改善箇所説明図

基準不適合発生箇所

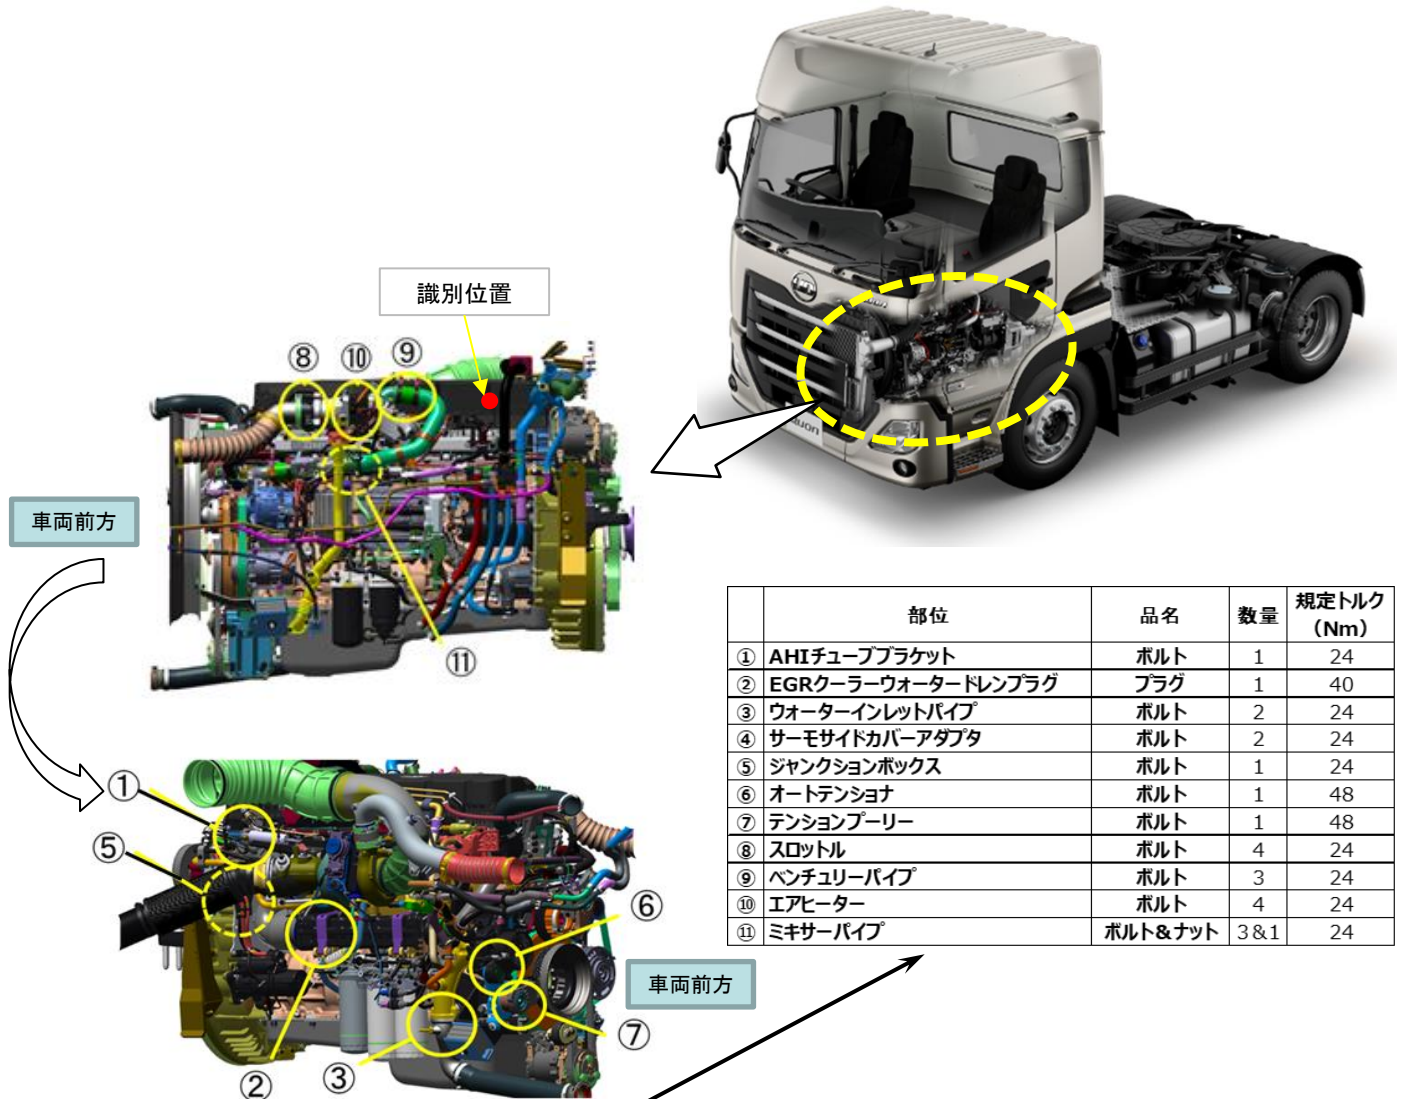
大型トラックのエンジン製造工程において、エンジン補器類の取り付けボルトまたはナットの締め付けが不適切なため、振動等でボルトまたはナットに緩みが発生することがある。そのため、そのままの状態を使用を続けると、発生部位によって冷却水、排気ガス、燃料漏れ等によりエンジン性能を低下させ、最悪の場合、オーバーヒートや車両火災に至るおそれがある。

全車両、該当する補器類のボルト及びナットを規定トルクで締め付ける。

識別：作業完了車には、ヘッドカバー左側後方部（助手席側）に赤色のペイント塗布する。
